项目名称: 中石油新疆销售有限公司昌吉分公司昌吉市

吐鲁番路加油等新建项目

中石油新疆销售有限公司昌吉分公司昌吉市吐鲁番路加油站新建 项目谢辉专家意见修改说明

中石油新疆销售有限公司昌吉分公司昌吉市吐鲁番路加油站新建 项目吕瑞喜专家意见修改说明

附图 7: 监测点位示意图

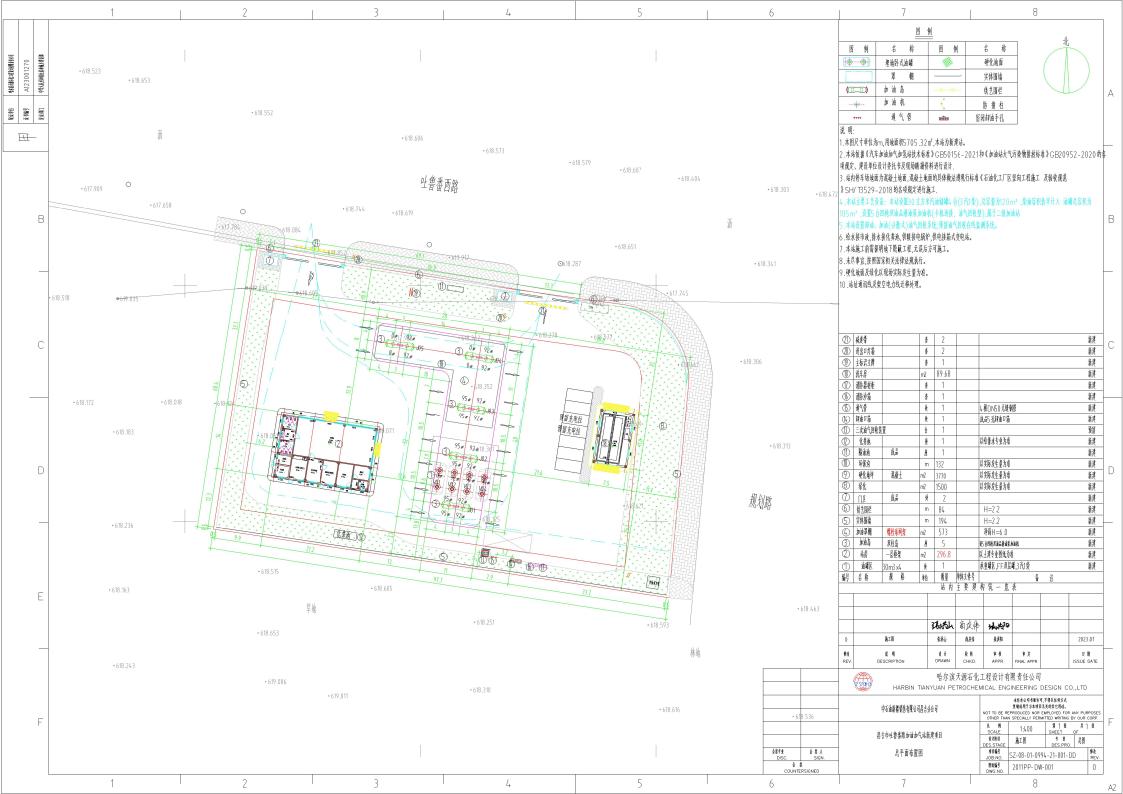
2、由平面昌吉市吐鲁番西路北侧(附图 6: 监测点位示意图北侧为三工—中沟村公路),用地为昌吉市 147 号小区,补充完善项目与昌吉市总体规划、土地利用规划等符合性分析(明确与市区距离);补充完善项目与昌吉市总体规划、土地利用规划等符合性分析本项目选址属于重点管控单元,环境管控单元名称:昌吉市三工八钢工业聚集区,核实三工八钢工业聚集区与昌吉市 147 号小区位置关系,进一步完善项目与《昌吉回族自治州"三线一单"生态环境分区管控方案》符合性分析。

修改说明:已核实更新为最新地图,详见附图 7;已补充完善项目与昌吉市总体规划、土地利用规划等符合性分析,详见 P10-11;已核实完善项目与《昌吉回族自治州"三线一单"生态环境分区管控方案》符合性分析,详见 P4-5。
